**Lavori di “PT-CRP-27/INT-22 Valorizzazione del
percorso naturalistico attorno allo stagno di Cabras”
nel Comune di Cabras**

PERIZIA DI VARIANTE

(art. 120 D.Lgs 36/2023)

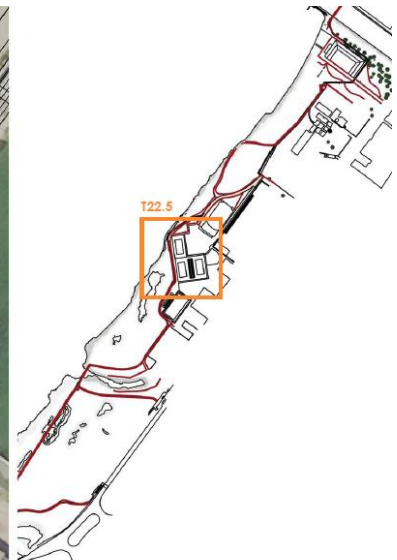
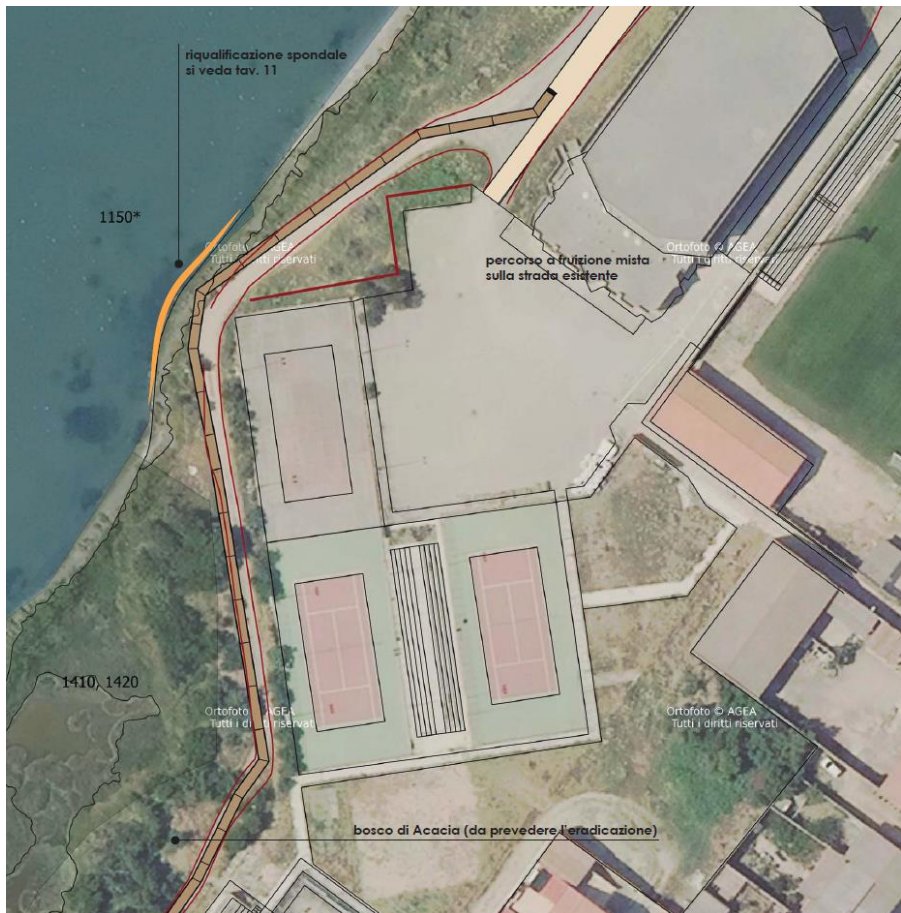
Una seconda proposta di variante (grafica) è stata trasmessa, per le vie brevi, in data 19 dicembre 2024, sviluppata dopo aver acquisito per via informale il progetto del Parcheggio. Questa variante escludeva il tratto a bordo del Parco del Museo e si innestava al progetto del nuovo parcheggio, considerando la relazione tra il percorso pedonale nelle aree retrostanti il palazzetto e la nuova area di parcheggio proposta con il progetto del Parco.

>> Sopra il progetto in appalto, sotto la posposta di progetto con una sezione sull'area.

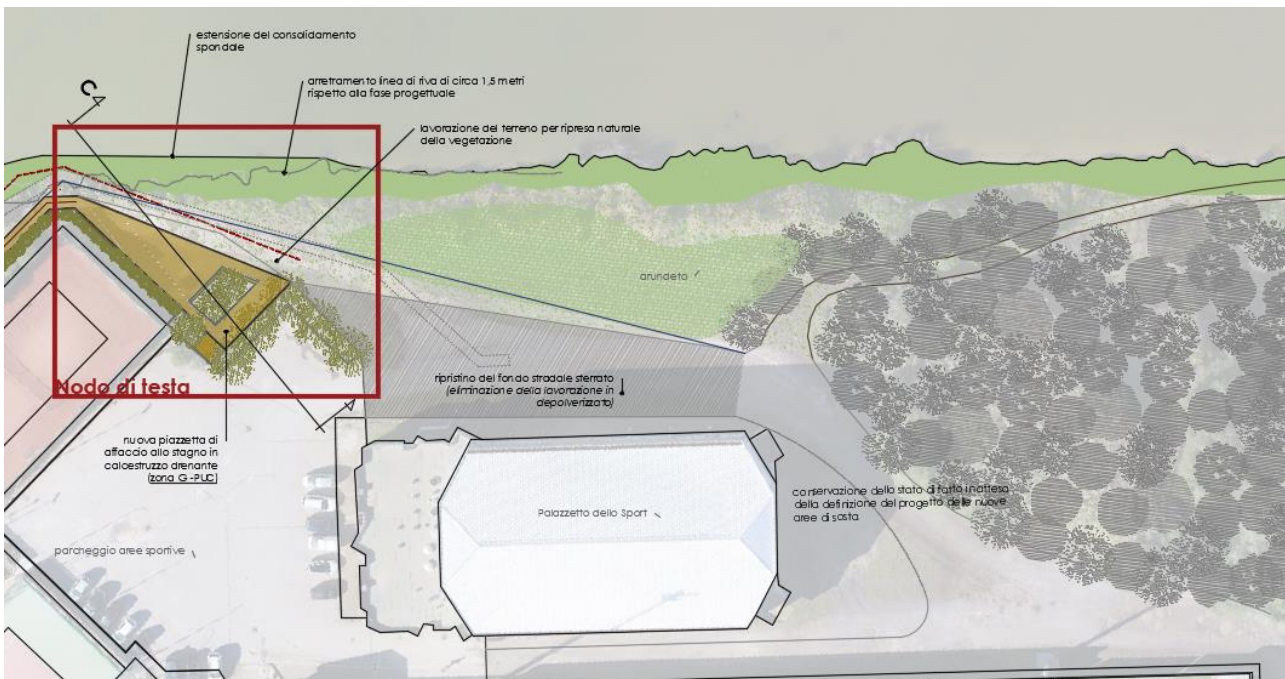
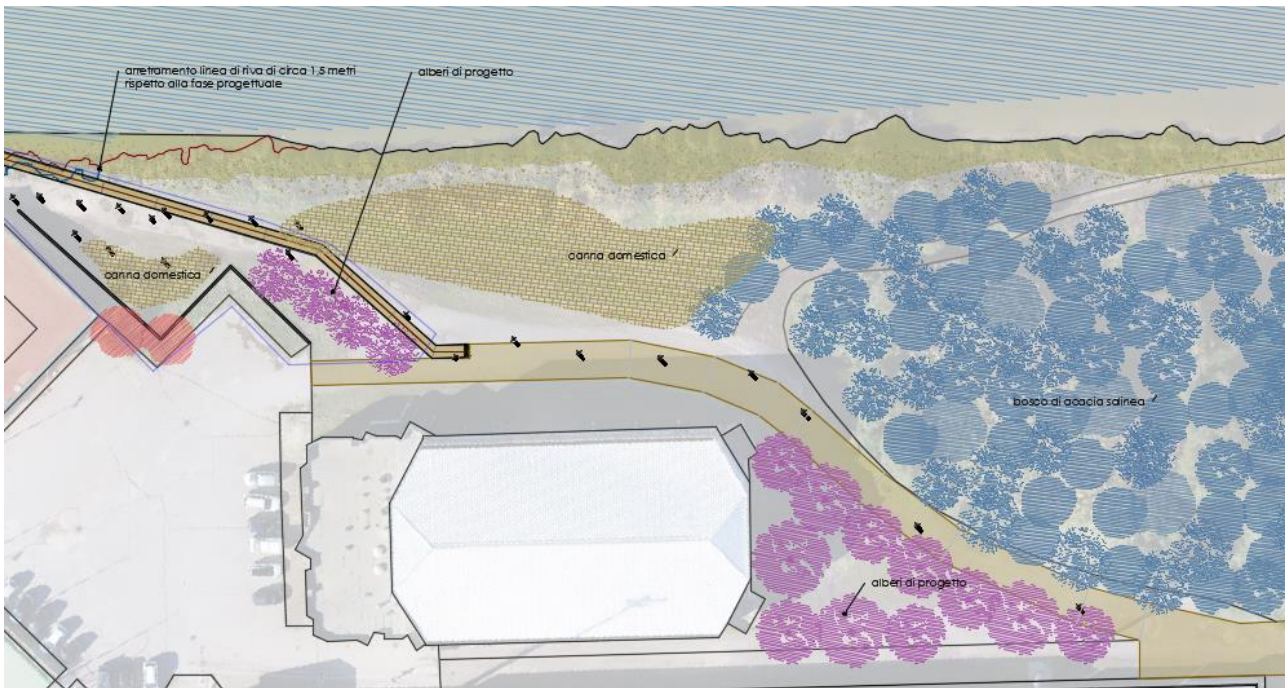
Altro tratto di interesse è l'attacco tra il percorso sul retro delle aree sportive e lo spazio al margine del Palazzetto. La modifica del progetto con lo stralcio di parte degli interventi in relazione al progetto del parcheggio impone un ripensamento dell'area che assume un nuovo ruolo di nodo del percorso e non più solo spazio di passaggio, ma punto di partenza di un tratto importante della fruizione ricreativa dello spazio peristagnale.

Lo spazio di risulta si configura quindi come uno spazio-piazza, di forma pressoché triangolare, delimitata dal bordo esistente dei parcheggi dell'area sportiva. Questo nuovo spazio è realizzata in calcestruzzo drenante, come il percorso pedonale che da qui segue il tracciato di progetto lungo il bordo delle aree sportive. L'area ricade nella zona G del Piano di Fabbricazione del Comune di Cabras e quindi escluso dal vincolo della fascia dei 300 metri delle aree umide.

Lo spazio è completato con la messa a dimora degli alberi che già erano previsti in progetto con una differente scelta di specie: *Quercus ilex* per il vuoto centrale e *Olea Europaea var sylvestris* per il bordo che rispetta la forma esistente.

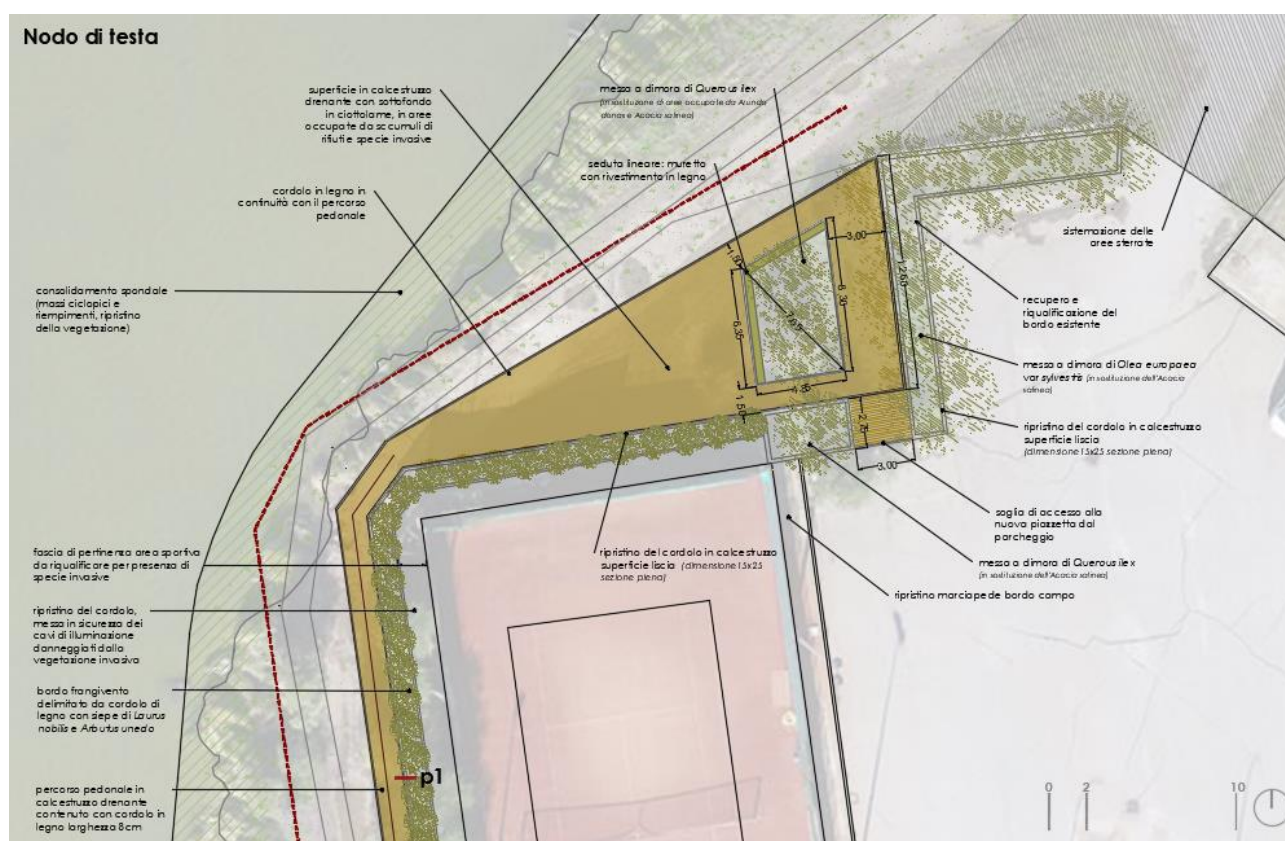
- b) **ripristino del bordo dei campi sportivi:** l'intervento si rende necessario conseguentemente alla rimozione della vegetazione invasiva interferente con il percorso pedonale come previsto nel progetto approvato, in seguito a questa si è resa necessaria la demolizione del cordolo che deve essere ripristinato, la messa in sicurezza dei cavi dell'illuminazione a vista, l'eliminazione di situazioni di pericolo (come pozzetti non fissati o con copertina non pozionata...)

L'intervento è realizzato mediante il posizionamento di un cordolo prefabbricato, in sostituzione di quello gettato in opera, il ripristino di tratti di cordolo prefabbricato esistente, in particolare nel bordo delle aree parcheggio. Entro il bordo definito con il cordolo è steso un corrugato entro cui far passare i cavi dell'illuminazione. Vengono inoltre fissati i pozzetti di ispezione e predisposti i sistemi di ancoraggio della rete che sarà successivamente sostituita. Questo bordo riempito di materiale drenante resterà libero per le manutenzioni delle aree.

(NP) SAR24_PR.0042.0002.0016: *CORDONATA STRADALE IN CALCESTRUZZO VIBRATO allettata a fresco su sottofondo di calcestruzzo preconfezionato Rck 20, compreso lo avvicinamento e lo sfilamento lungo linea; la preparazione del piano di posa; la fornitura e stesa del calcestruzzo di sottofondo per uno spessore di cm 15-20; la stuccatura dei giunti con malta cementizia; eventuali tagli e sfridi; l'onere per la formazione di accessi carrai o scivoli per disabili e per la formazione di curve e raccordi piano-altimetrici sezione piena trapezia cm 12/15x25*

(NP) SAR24_PF.0042.0002.0016 *FORNITURA E POSA IN OPERA DI TUBO IN PE CORRUGATO FLESSIBILE PER CAVIDOTTI INTERRATI A SINGOLA PARETE, diametro esterno 90, compresi tagli e sfridi e ogni altro onere*
